**OGGETTO : Autorizzazione Idraulica** per le opere d'urbanizzazione del P.d.L. denominato "Smart Energy Village", ricadenti in area di rispetto idraulico dello scolo demaniale "Roncaglia", area situata in via San Pio X località Roncaglia del Comune di Ponte San Nicolò (PD) - Foglio 2 mappali: 76, 283, 78, 284, 79, 285, 286, 1245, 1264, 1265.

**OGGETTO : Parere Idraulico** per le opere d'urbanizzazione del Piano di Lottizzazione denominato "Smart Energy Village", situato in via San Pio X località Roncaglia del Comune di Ponte San Nicolò (PD) - Foglio 2 mappali: 76, 283, 78, 284, 79, 285, 286, 1245, 1264, 1265.

## RELAZIONE DI VERIFICA DELLA RETE DI RACCOLTA DELLE ACQUE BIANCHE

SCALA 1:1000

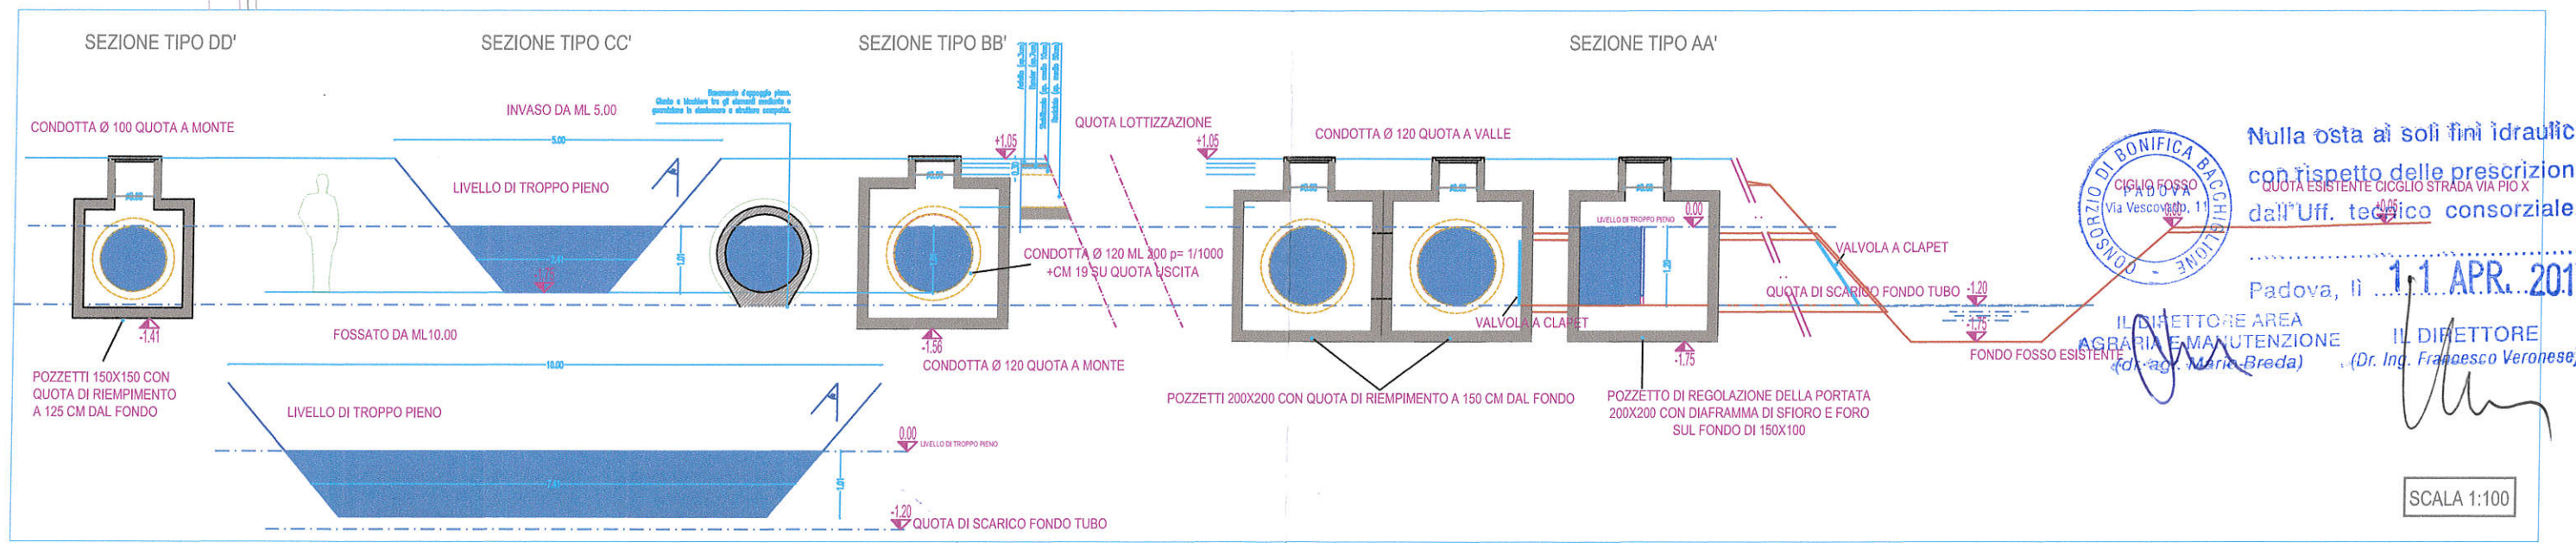
- La pista ciclopedonale di progetto dovrà essere posta alla distanza minima di metri 4.00 (quattro) dal ciglio dello scolo demaniale "Roncaglia";
- I due tubi di scarico delle acque meteoriche nello scolo demaniale "Spinasetta" dovranno essere sagomati in senso di scarpata, con uno scivolo in sasso d'annegamento pezzatura kg 8÷16 della larghezza di metri 4.00 (quattro), il tutto sostenuto con l'infissione all'unghia della scarpata con pali d'essenza forte dello spessore di cm 15 lunghezza 1,50÷2,00 nel numero di 4 pali ogni metro lineare, onde evitare futuri inconvenienti di carattere idraulico alla sponda stessa;

- La rete delle acque meteoriche dell'area in argomento dovrà scaricare nello scolo demaniale "Roncaglia" lungo via S. Pio X, come evidenziato nella tavola presentata in allegato alla domanda;

Nulla osta ai soli fini idraulici  
con rispetto delle prescrizioni  
dall'Off. tecnico consorziale.
